# **Versterking Markermeerdijken**

Nota van Beantwoording Zienswijzen

Augustus 2018

**BIJLAGE BIJ DE BEANTWOORDINGSTABEL****Module 14 Uitdam dorp****1. Advies Deltacommissaris**

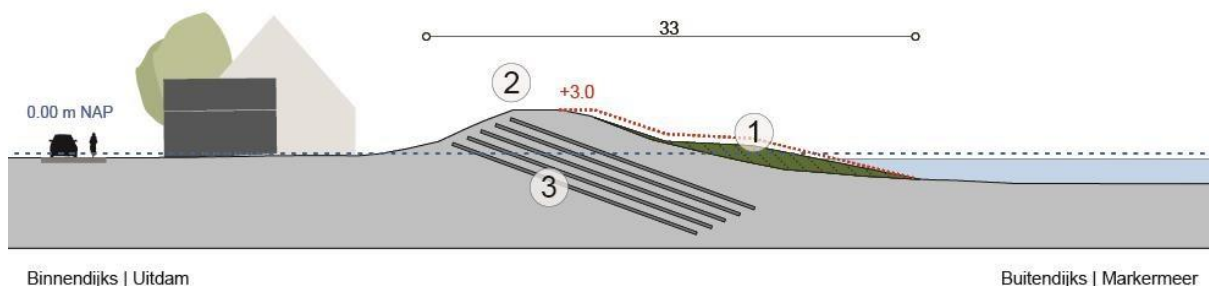
*Indieners geven aan niet te kunnen beoordelen of plan voldoet aan het advies van de Deltacommissaris, omdat ze de uitwerking te globaal vinden.*

Het advies van de Deltacommissaris is in onderstaand kader weergegeven:

Ik adviseer daarom om de dijk bij Uitdam te versterken zonder asverschuiving, met een buitenberm en met aanvullende constructieve elementen en dit nader uit te werken in het detail ontwerp, met als elementen:

2. Het gehele dijkprofiel wordt hersteld. Dit betekent dat zowel de binnenberm, kruin als buitenberm worden hersteld. De binnenberm wordt geherprofileerd. De kruin wordt over de gehele lengte van de module geëgaliseerd, waardoor de kruin afhankelijk van het huidige profiel iets hoger komt te liggen of juist iets lager komt te liggen. De buitenberm wordt geheel nieuw aangebracht. Tevens wordt een landschappelijk inpassing van de aansluitingen opgenomen.

3. Hier is de dijkvernageling weergegeven. Gebleken is dat er 5 lagen van nagels nodig zijn dat de nagels op circa 0,8 meter van elkaar geplaatst dienen te worden.

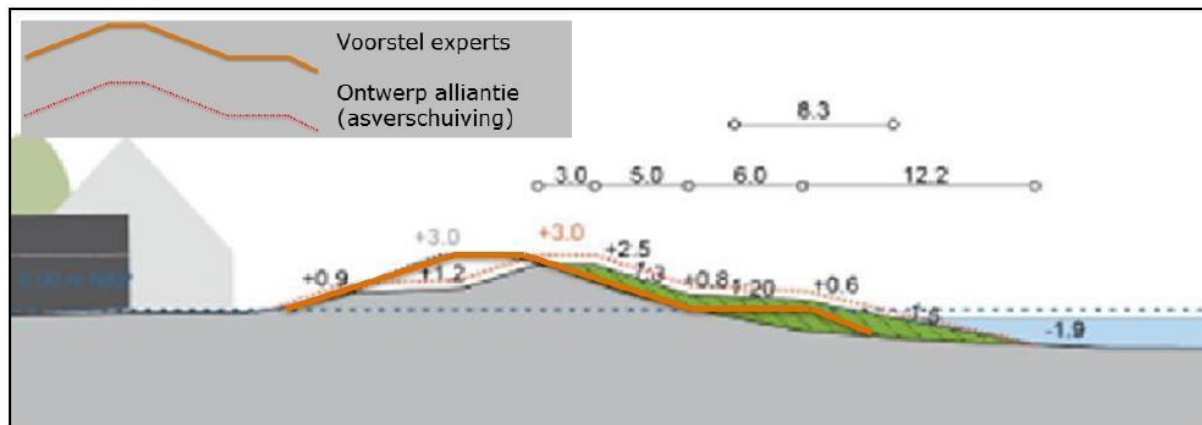
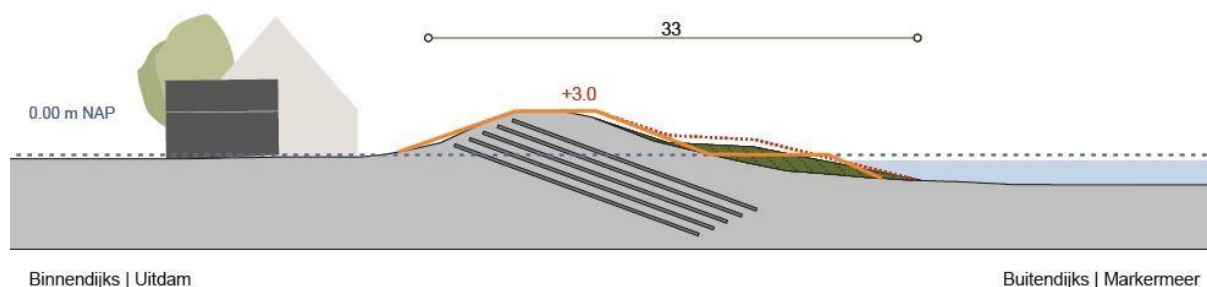
In diverse zienswijzen van inwoners van Uitdam wordt gerefereerd aan een tekening behorend bij het advies van de Deltacommissaris, bij dit advies behoort echter geen tekening. De indieners refereren aan een tekening die gebruikt is tijdens een overleg op 6 juni 2017 waarbij het vertrekpunt is gevisualiseerd. Hieronder is deze tekening weergegeven, deze tekening schetst een versterking zonder asverschuiving.

Wanneer de gekozen oplossing over het voorstel van de experts wordt geprojecteerd blijkt dat voldaan is aan het voorstel van de experts. De kruin blijft op de huidige locatie waardoor er geen asverschuiving nodig is, alleen de buitenberm wijkt enigszins af. Wanneer het profiel van de golfbrekende berm op de waterlijn wordt aangehouden, zou een kruinverhoging noodzakelijk zijn. Dit is onwenselijk. Voor de buitenberm is daarom het talud zodanig gekozen dat deze een optimale golfbrekende werking heeft, zodat kruinverhoging niet nodig is.
